## 武庫川水系河川整備計画（原案）等に対する意見書 目次

# 質問書：武庫川水系河川整備計画（原案）に関する質問事項（改訂）

2010年2月1日 委員 奥西一夫

2010.02.02 武庫川流域委員会  
委員 田村博美

# 武庫川に関わる課題と「武庫川づくりのための協働による取組と分野」

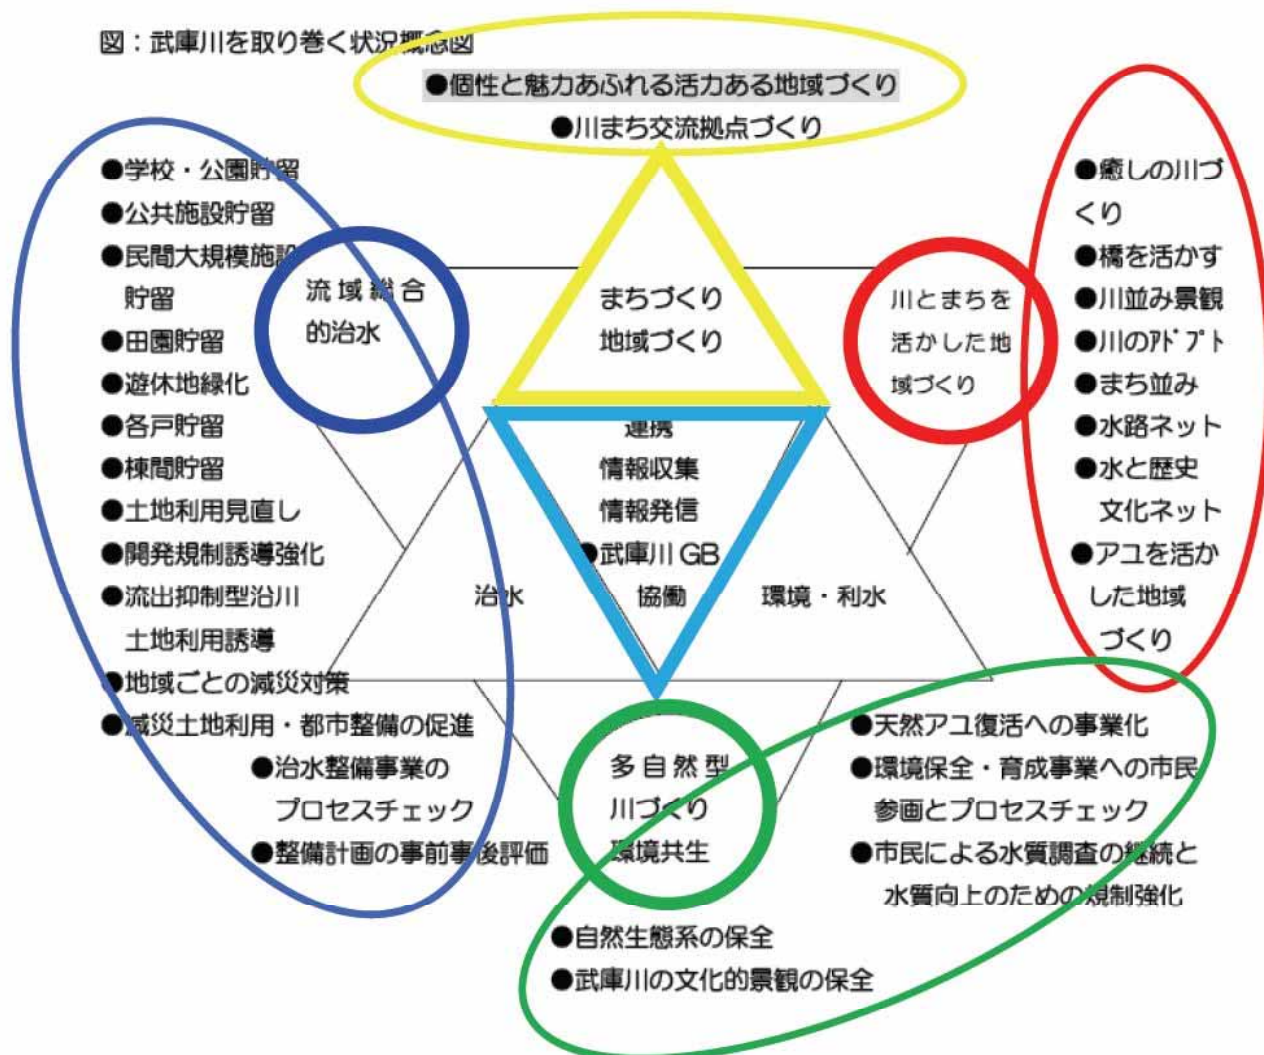
②「流域連携」についても運営委員会で提案し議論しましたがほとんど積極的な記述が見られません。

参考資料として以前提示しました「武庫川に関わる課題と「武庫川づくりのための協働による取り組みと分野」」の図を提示します。河川対策、流域対策、減災対策以外にこのように武庫川の抱える課題は非常に多岐にわたります。これらをどのように分担しながら流域の連携と協働によりやり遂げるかが重要なキーであると思います。このような内容を具体にどのように進めるのかも含めて「武庫川らしい整備計画」となるようさらに検討努力してください。
